DODATEK Č. 1

„Víceúčelová sportovní hala Hodonín – oprava a modernizace po tornádu“

Z M Ě N O V Ý L I S T

číslo: ZL č. 1

4.2 Změna dle přílohy 1 rozpočet 2 - Změna materiálu a doplnění sněhových zachytávačů.

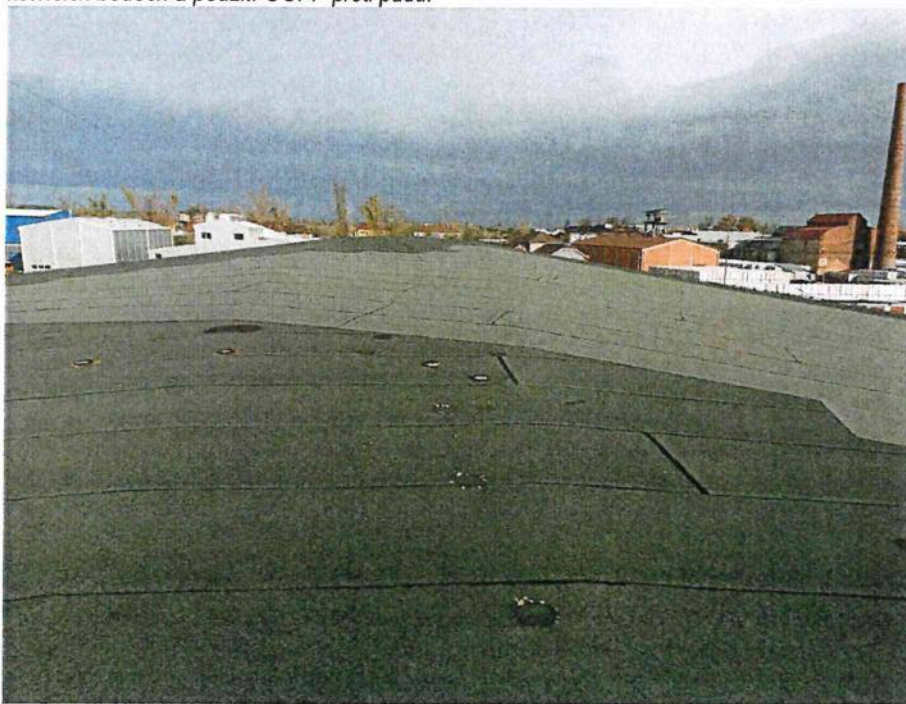
V projektové dokumentaci je navrženo doplnění chybějících 60ks sněhových zachytávačů. Stávající sněhové zachytávače v počtu 120 ks jsou nakotveny ve střešní nosné konstrukci a k nim je dotažen asfaltový pás. Při demontáži stávajících zachytávačů bylo zjištěno, že jsou poškozeny a značně zalepeny od natavování střešních asfaltových pásů a proto nejdou zpětně použít k novému střešnímu plášti z PVC. Řešení je použití systémových sněhových zachytávačů TW SZM. V příloze je cenová nabídka zhotovitele včetně kladečského plánu.

5.2 Po dohodě s AD bude provedena náhrada a doplnění původních zachytávačů systémovými prvky v předepsaném počtu

Návrh sněhových zachytávačů TW SZM

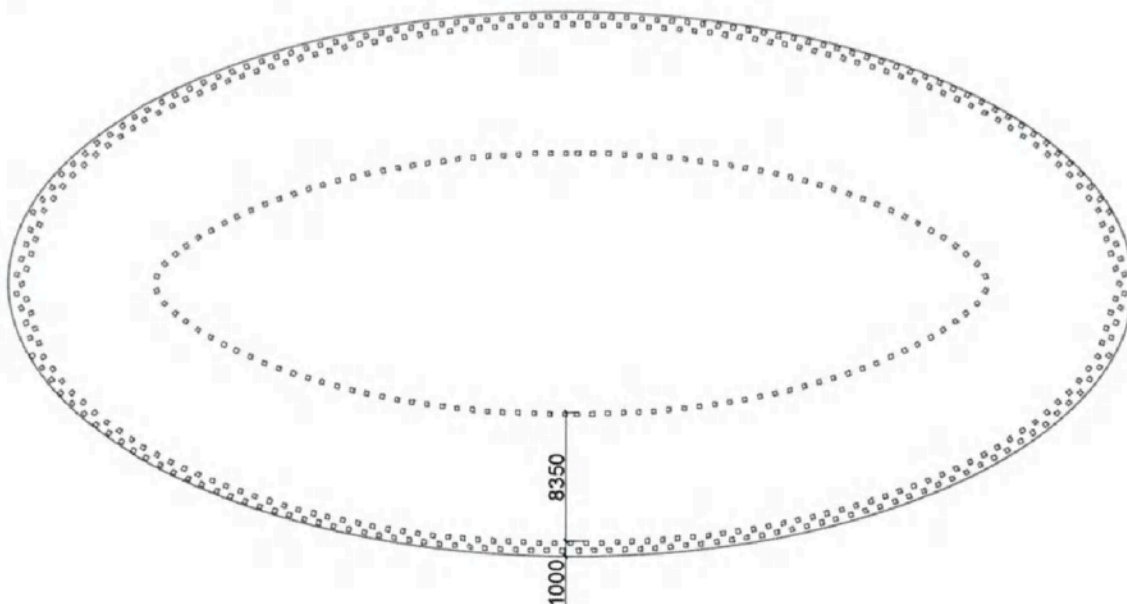
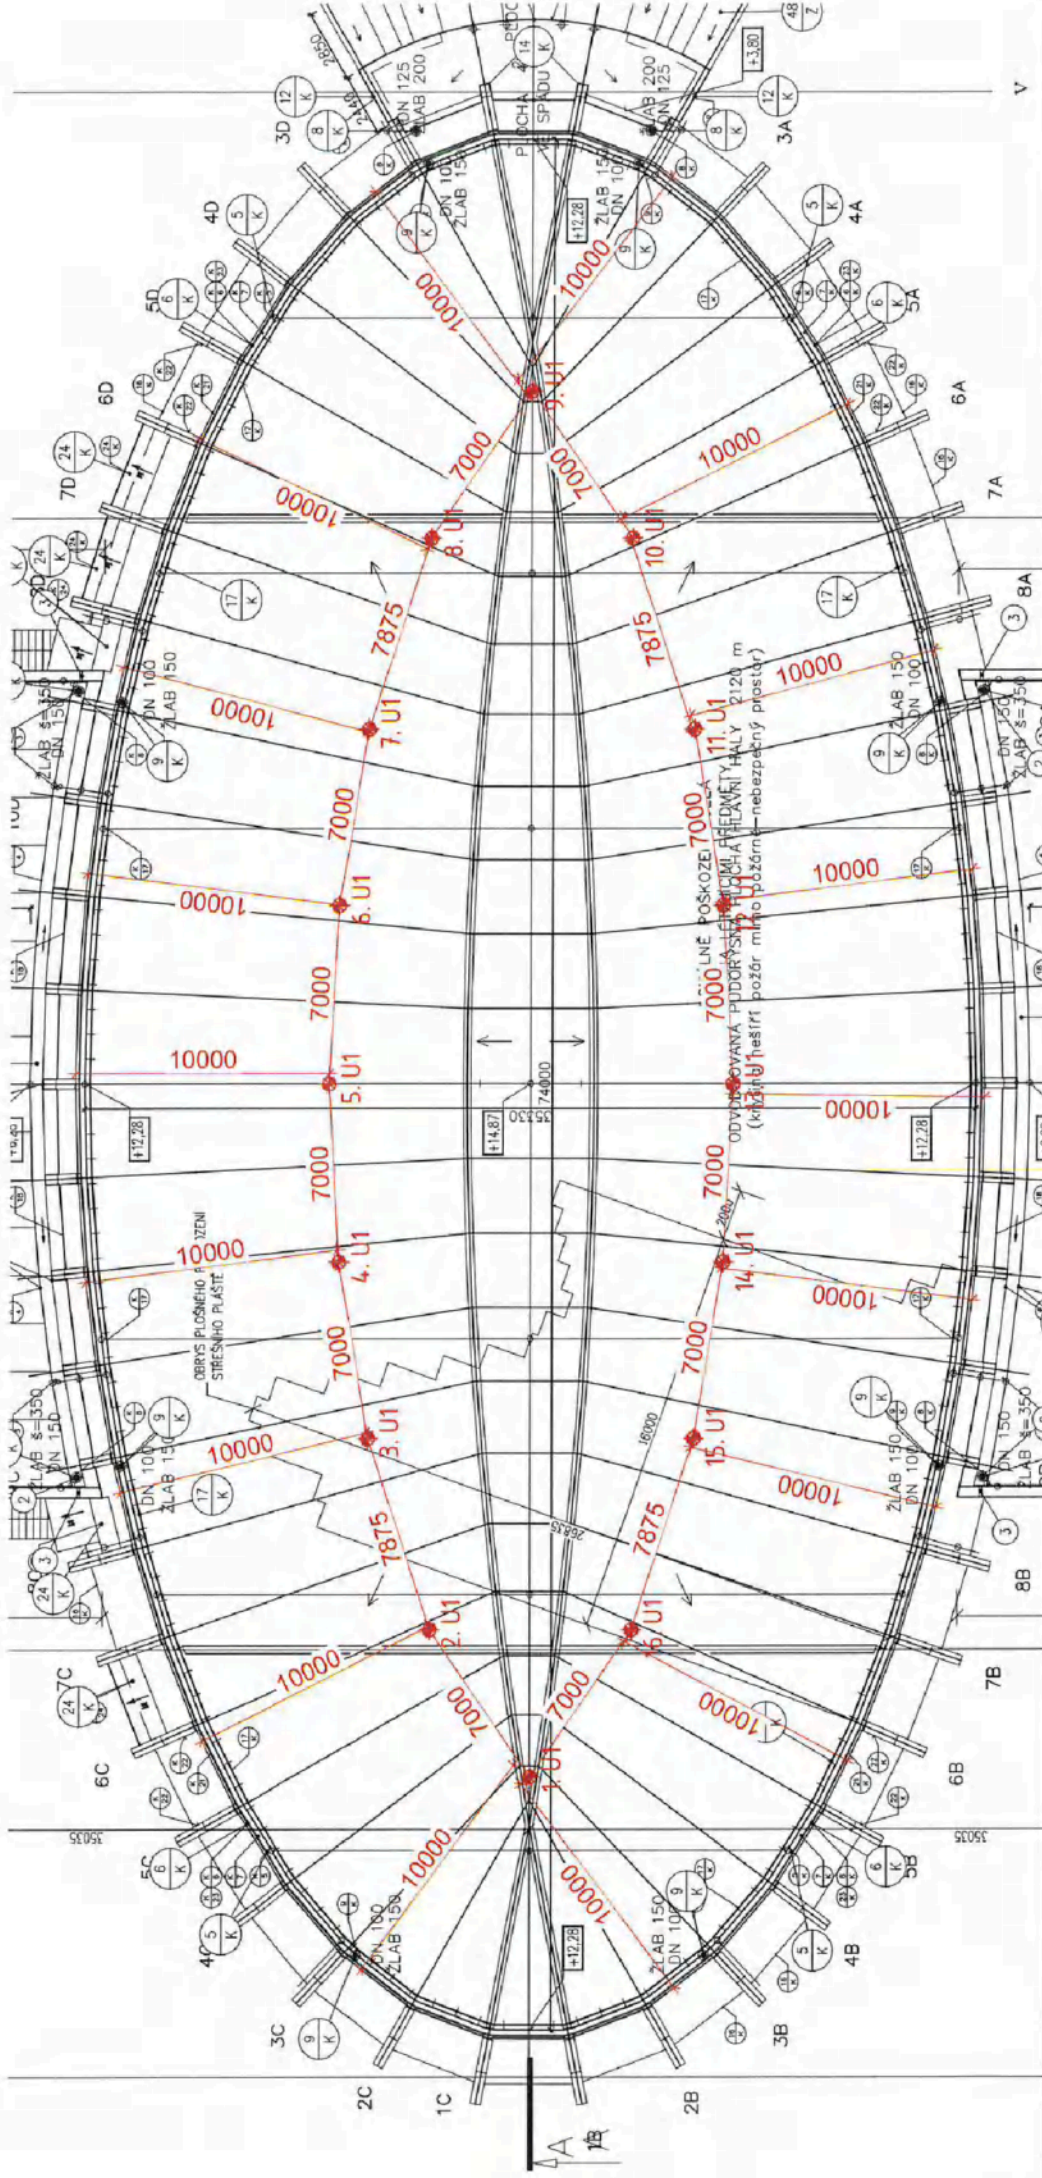
Na danou střechu je navržen zachytávač sněhu TW SZM. Jedná se o tvarovku pro zachytávání sněhové vrstvy a zamezení jejímu sjíždění ze střešní konstrukce.

α - sklon střechy (°)	8.00
A - šířka střechy (m)	37.00
B - délka střechy (m)	17.70
D - vzdálenost 1. sněháku od okraje (m)	0.40
E - řada v 1/2 volné plochy (m)	8.35
F - základní zdvojená řada v pásu do 1 m od okapové hrany	
Předpokládaná tíha sněhu dle mapy (kN/m ²)	0.70
Předpokládaná síla ve směru spádu střechy (kN/m ²)	0.10

Navržený počet zachytávačů [ks]: 464
